COMPARAISON AVEC
LE PROJET INITIAL

La comparaison des deux projets montre de nombreux changements

Comparaison de la coupe longitudinale et du plan

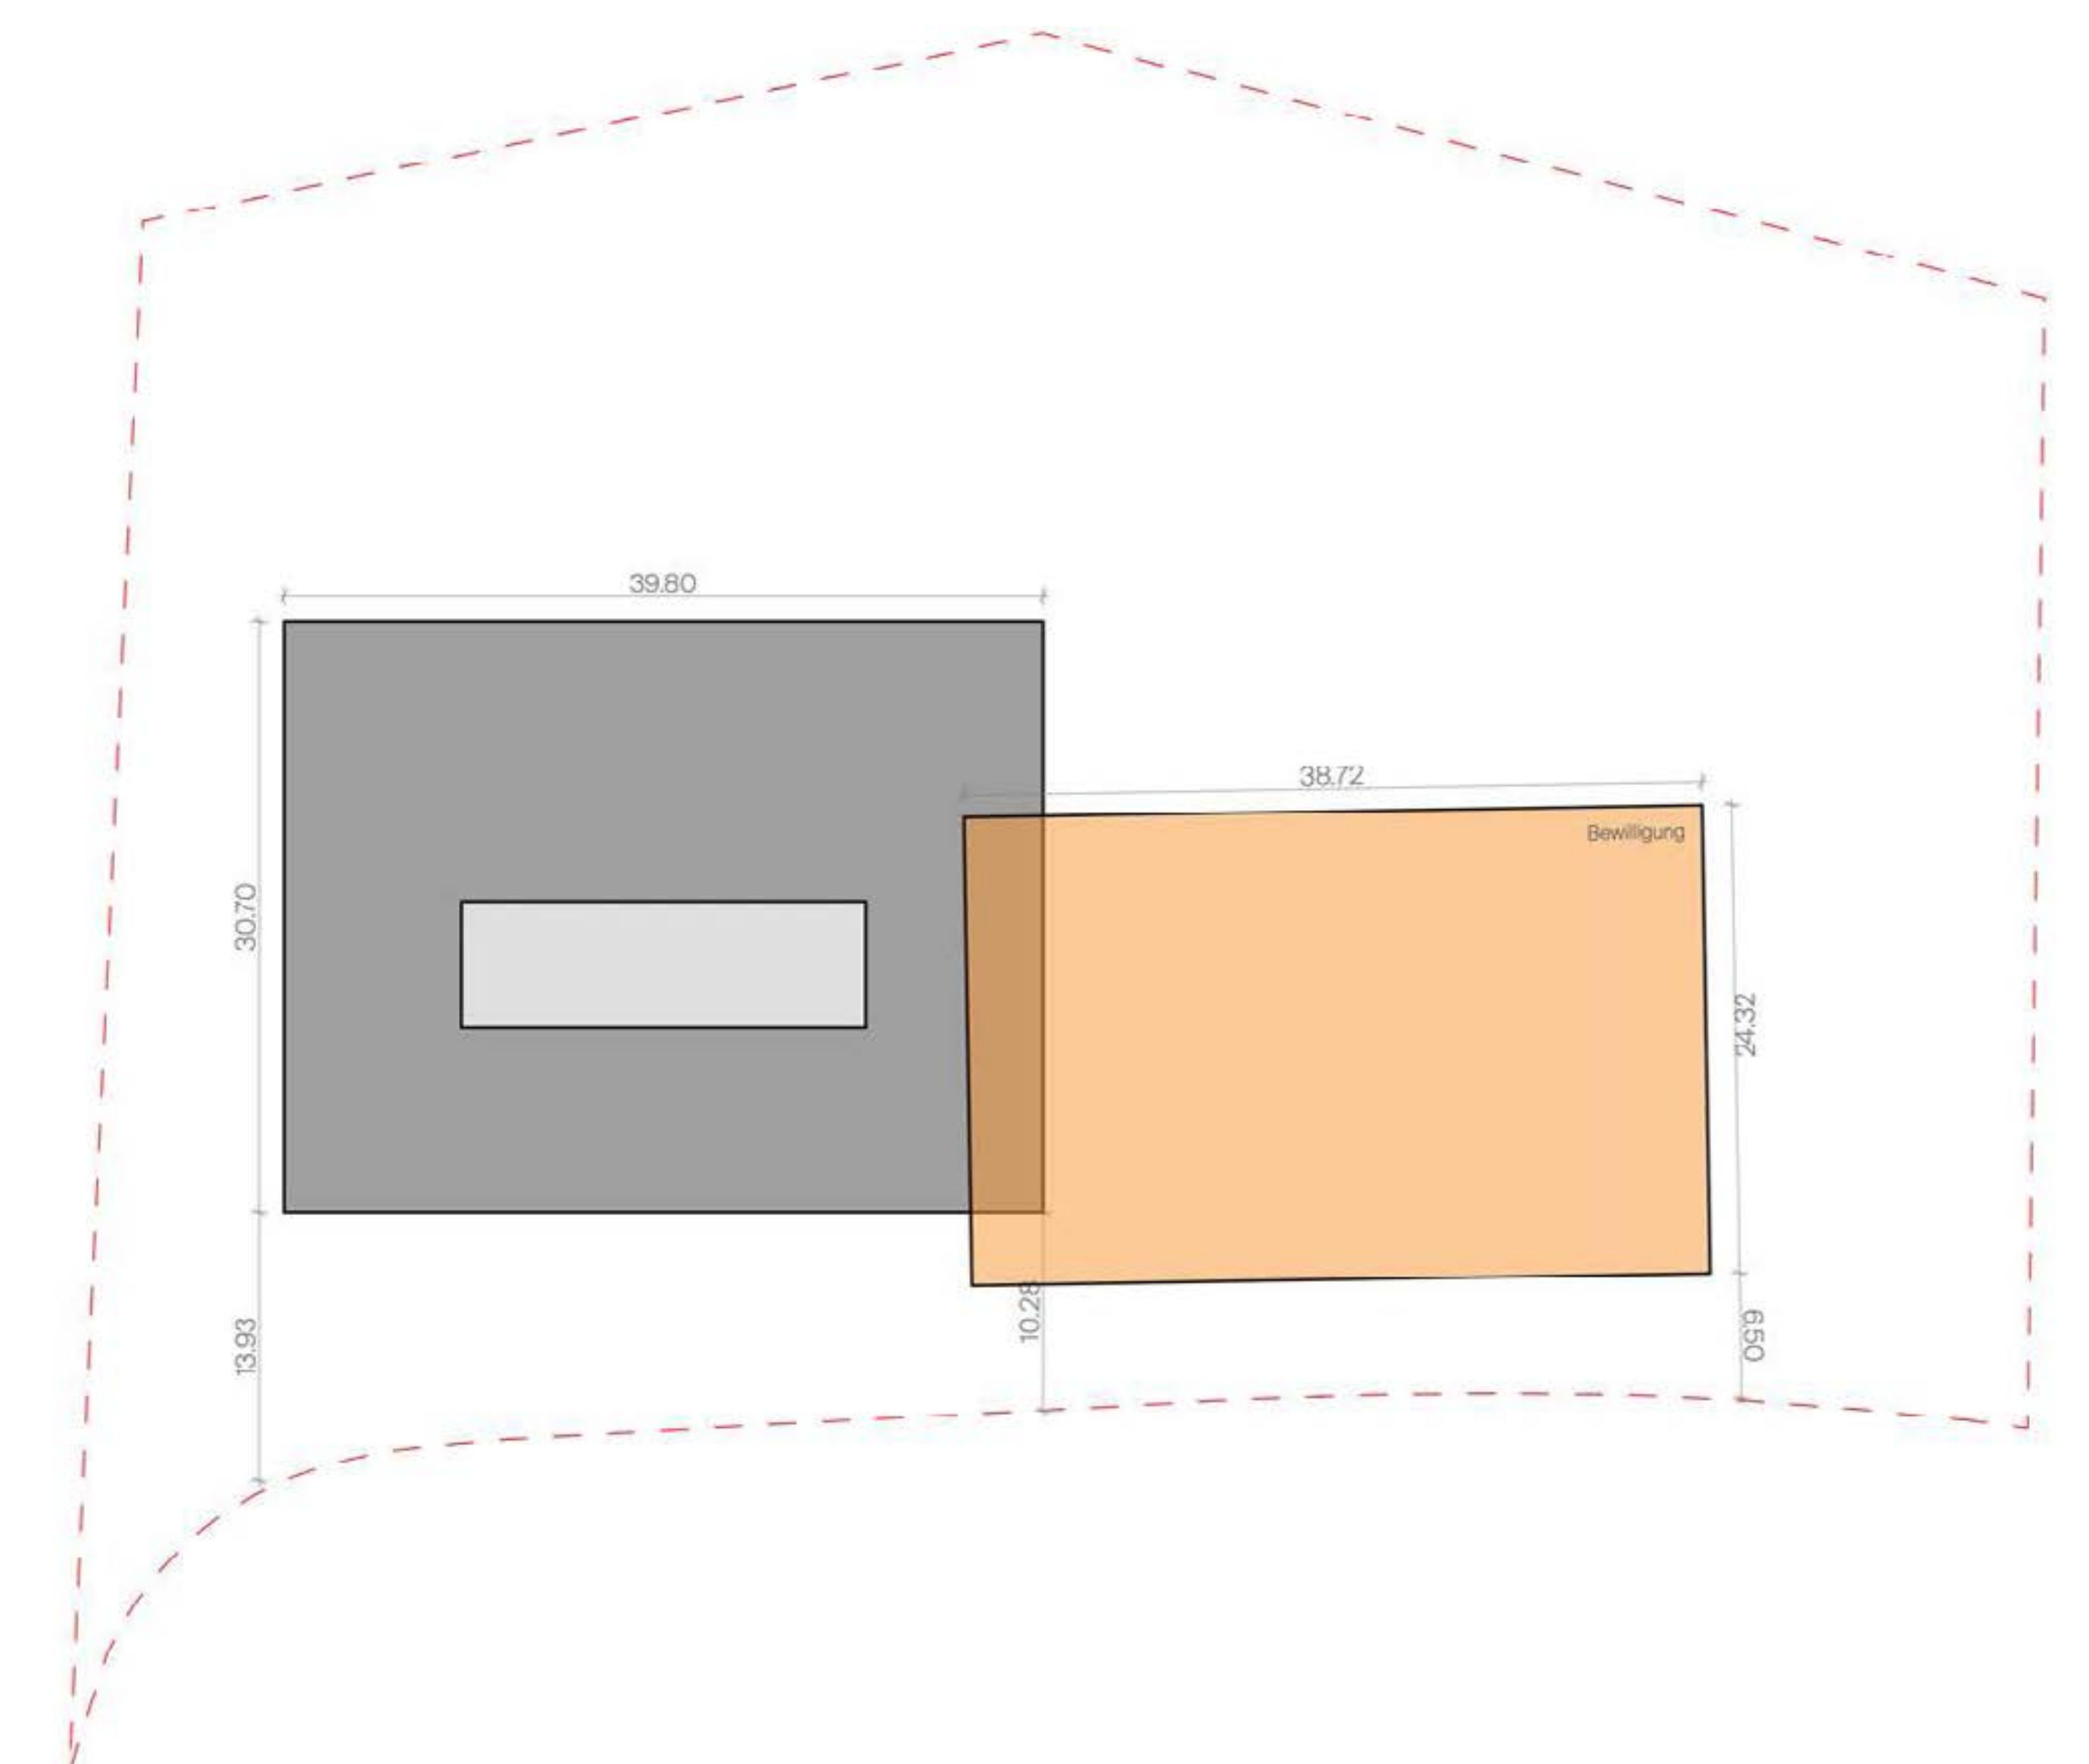
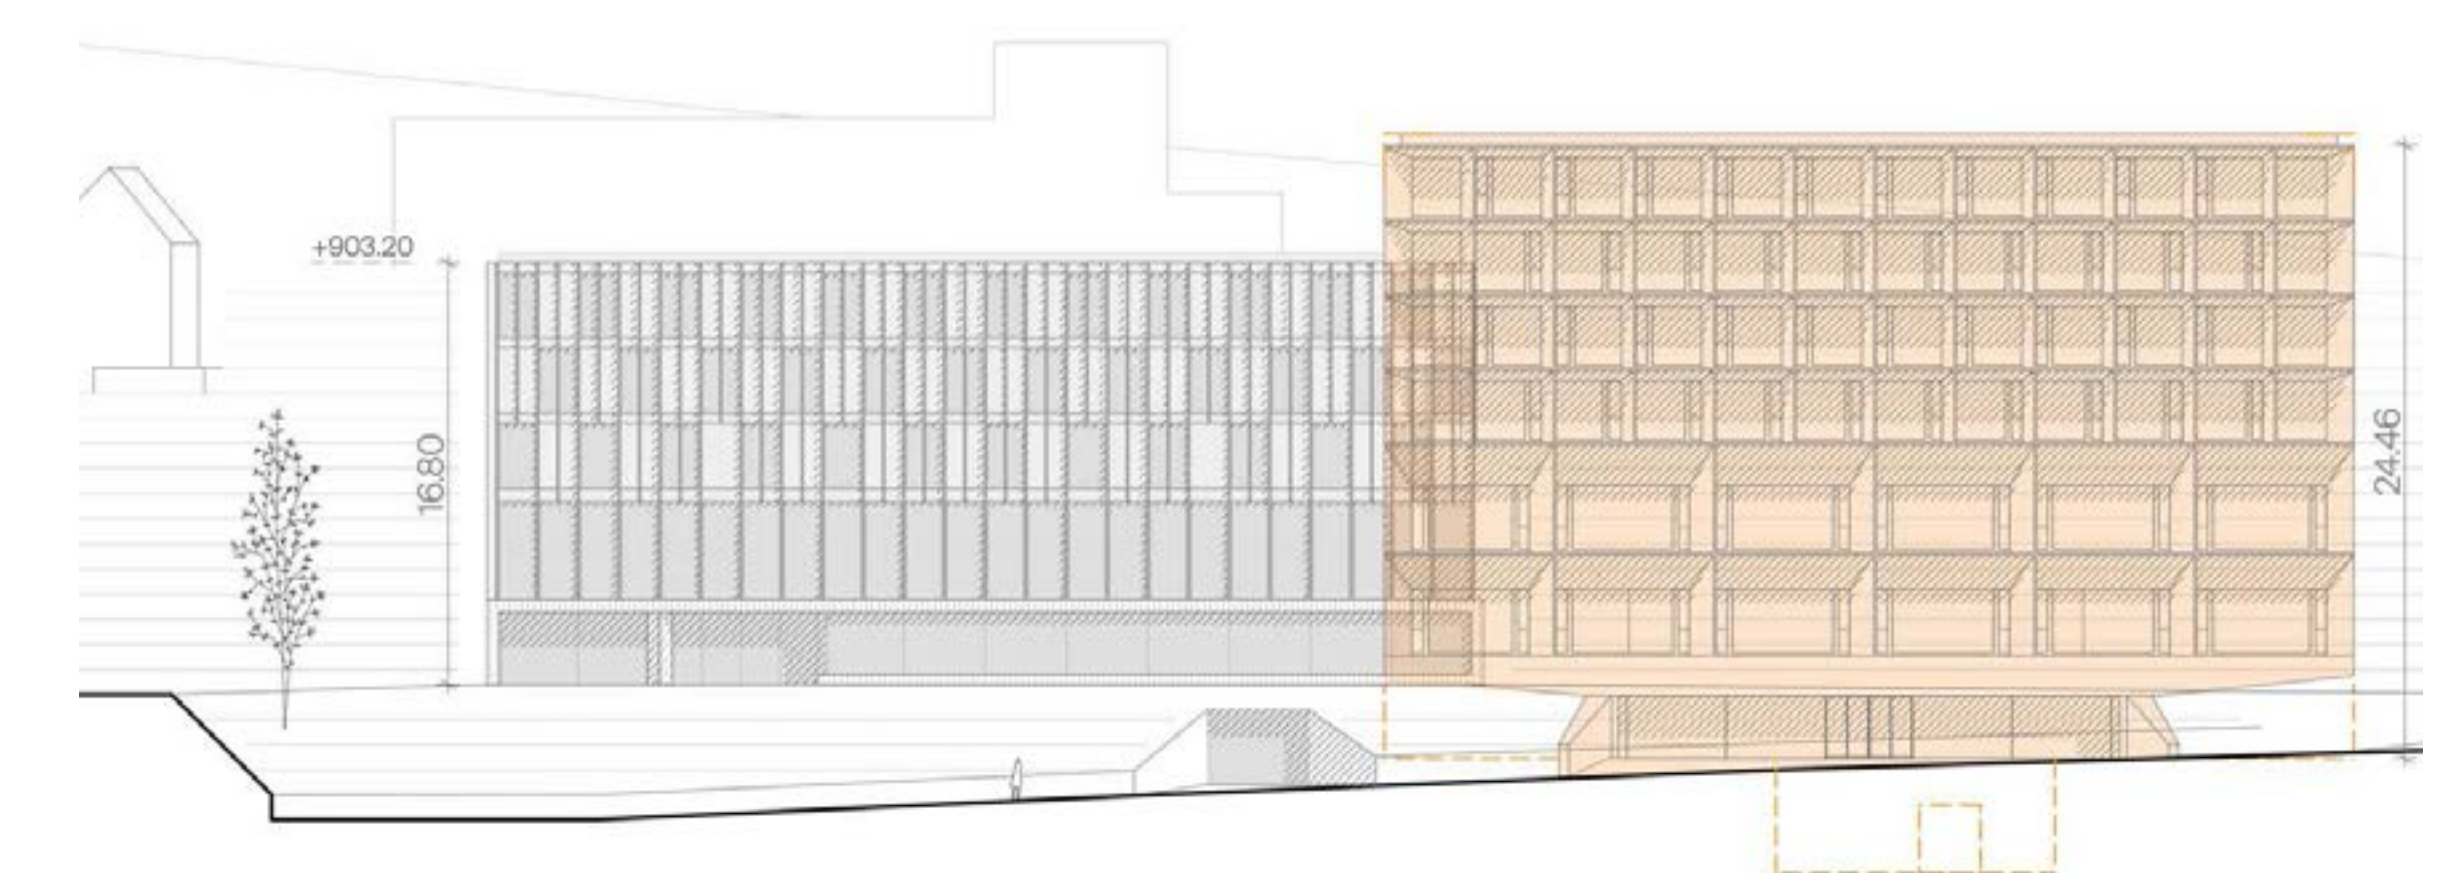
Dans la coupe longitudinale et le plan, le projet initial est à droite en orange.
